リニア発生土置き場計画に関するフォーラム以降の現状報告

御嵩町

◎御嵩町からJR東海へ求めている協議事項

発生土置き場A候補地内 町有地と赤道

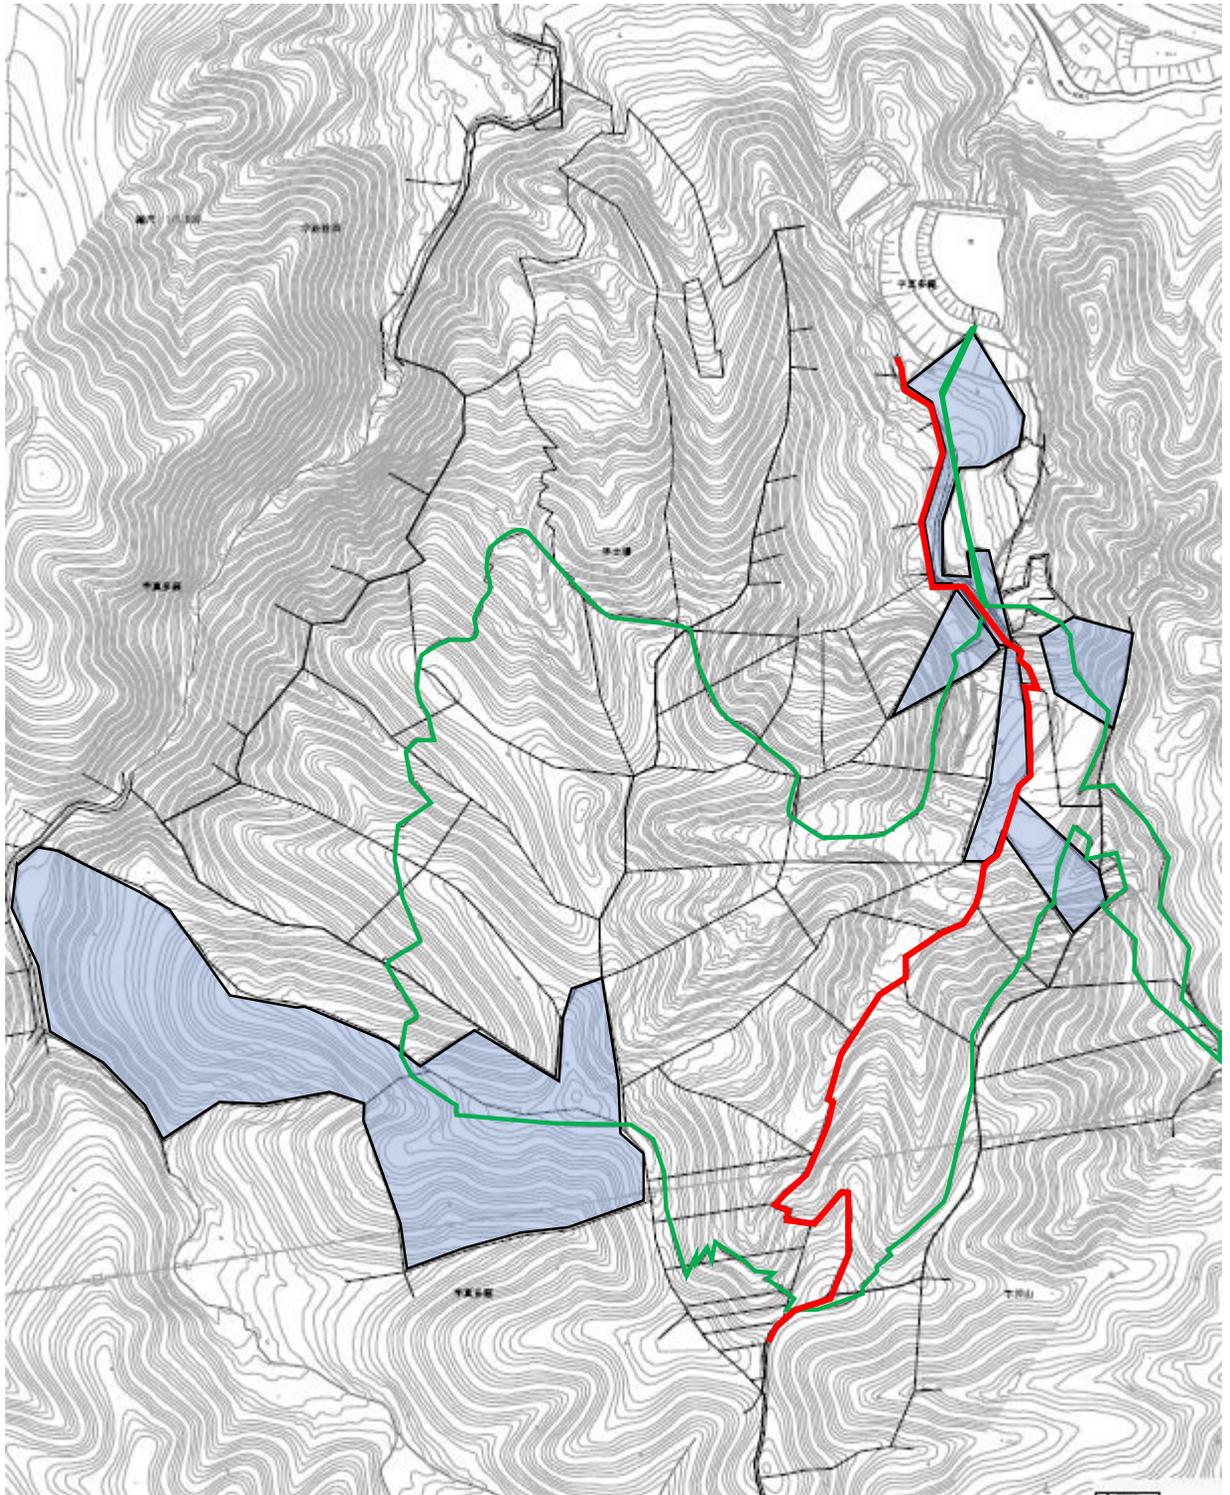
- ・ JR 東海から、国土利用計画法に基づく「土地売買等届出書」がこれまでに御嵩町を經由して県に提出されている。
- ・ 候補地 A の用地は大部分が民有地、一部が町有地で構成されるが、現在、JR 東海は民有地を、ほぼ取得した旨、把握している。
- ・ 候補地 A 内にある町有地（赤道、町管理の既存ため池（調整池）を含む）に対する賃借又は売買の意向は JR 東海から示されていない。
